**Informe Consolidado de Solicitud de Aclaraciones, Rectificaciones y/o Ampliaciones al Estudio de Impacto Ambiental del Proyecto “Implementación de las instalaciones para manejo de aguas contactadas y no contactadas, en Depósito de Estériles Donoso Norte”**

Nombre del Titular : Anglo American Sur S.A.  
Nombre del Representante Legal : Claudia Valeria Garrido Stuardo  
Dirección : Avenida Isidora Goyenechea N° 2800, Piso 46, Las Condes

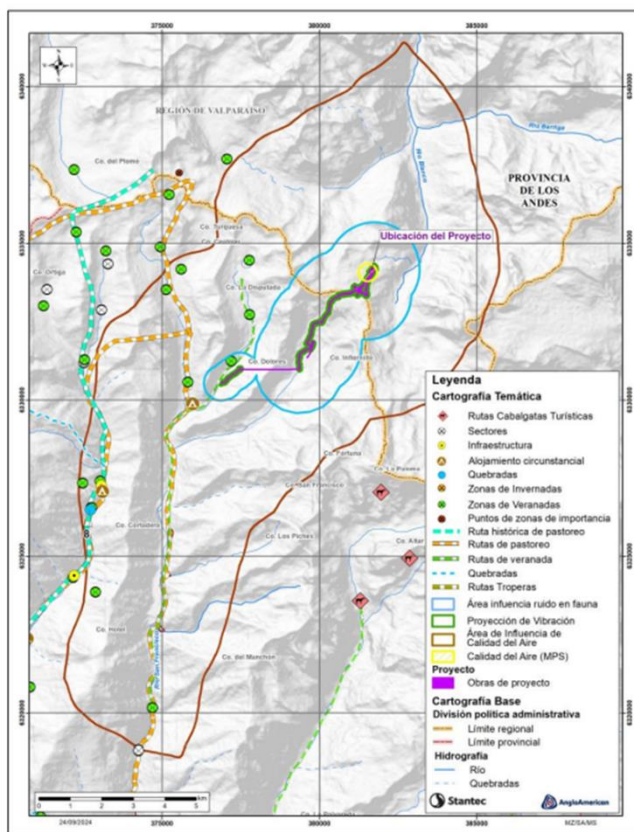
- 2.27. Respecto al numeral 5.1.2.7 “Intersección 7: Ruta G-21 / El Monte con San Enrique”, del Anexo 2.5, Capítulo 2 del EIA, se solicita al Titular corregir el movimiento sur poniente ya que no está permitido.

- 2.28. Respecto al numeral 5.2.1 “Medición de tránsito vehicular” del Anexo 2.5, Capítulo 2 del EIA, se solicita al Titular corregir los movimientos en los Punto de Control 4 (movimiento 12) y Punto de Control 6 (movimiento 22 y 30) ya que no éstos no están permitidos.

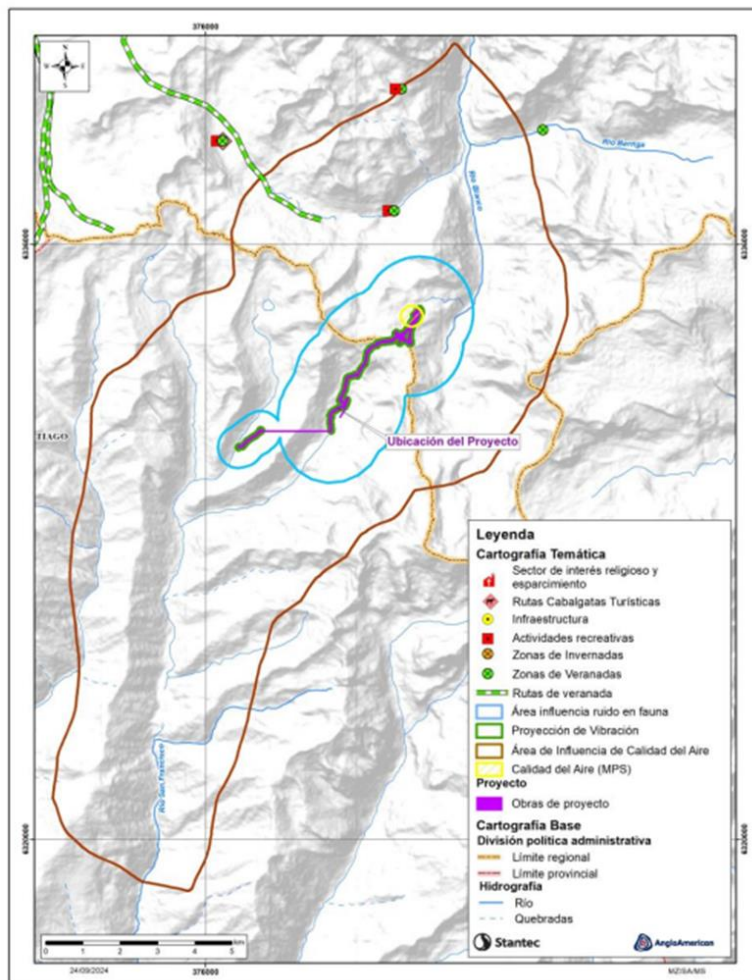
2.30. En relación al mismo Anexo indicado anteriormente, específicamente numeral 3.2, el Titular señala que, “Según lo expuesto, si bien, existirán flujos del Proyecto, cabe señalar que éstos serán parte de los flujos viales ya aprobados ambientalmente en el Proyecto Los Bronces Integrado por medio de la Resolución de Calificación Ambiental N° 20229900122 de mayo del 2022 y Resolución Exenta N° 202399101873 de noviembre del 2023. El Proyecto tampoco contempla el uso de bienes, equipamiento y servicios que puedan afectar los servicios que utiliza la población residente. De acuerdo con lo descrito en el Capítulo 1 Descripción de Proyecto, las partes, obras y acciones del proyecto se encuentran acotadas geográficamente al área del recinto minero Los Bronces, la cual corresponde a un área intervenida, de tipo industrial, situada en las comunas de Los Andes, Región de Valparaíso y la comuna de Lo Barnechea, Región Metropolitana de Santiago; y tal como se indica en la Tabla 3.2-1, no existirá relación entre los FGI y los sistemas de vida y costumbres de los grupos humanos. Por otro lado, según los resultados de las líneas de base de calidad del aire, ruido y vibraciones, las emisiones del Proyecto se mantendrán por debajo de la norma, siendo estas no significativas (para conocer más antecedentes ver Capítulo 3.2, 3.3 y 2.2). A continuación, se presenta la relación del Proyecto, el Área de Influencia de Calidad del Aire y las proyecciones de ruido y vibraciones; con las actividades más cercanas identificadas desarrolladas por los grupos humanos. Esto se expone de manera separada para la comuna de Los Andes como de Lo Barnechea.” En donde, más adelante se indica: “A continuación, se presenta figura con el detalle de las actividades de los ganaderos / arrieros dentro de las áreas de influencia de Calidad del Aire y de Ruido.”

Finalmente indica: “A continuación, se presenta figura con el detalle de las actividades recreativas y actividades de los ganaderos / arrieros dentro de las áreas de influencia de Calidad del Aire y de Ruido, en la comuna de Los Andes.”

“Como se observa en la figura, existen algunos puntos que quedan dentro del área de influencia de Calidad del Aire, como en su límite. Los puntos que se encuentran en el límite corresponden al sector de Valle de Las Flores donde hay un sector de veranada como también de recreación y esparcimiento. Esta situación se repite dentro en el otro punto, sector denominado Cajón de Castro. Las áreas de recreación son visitadas por algunas personas que viven en las localidades del camino internacional y que son parte de las familias de los arrieros/ganaderos (ver apartado 5.14.5.5) Si bien, existen actividades ocasionales dentro del área de influencia de calidad del aire y ruido; según lo anteriormente expuesto y considerando que las emisiones del Proyecto se mantendrán por debajo de la norma, siendo estas no significativas no se contemplan impactos potenciales. **Por esto, no se ha considerado la determinación ni justificación de un área de influencia para este componente.**” Al respecto, la “GUÍA ÁREA DE INFLUENCIA DE LOS SISTEMAS DE VIDA Y COSTUMBRES DE GRUPOS HUMANOS EN EL SEIA” (SEA, 2020) en su punto
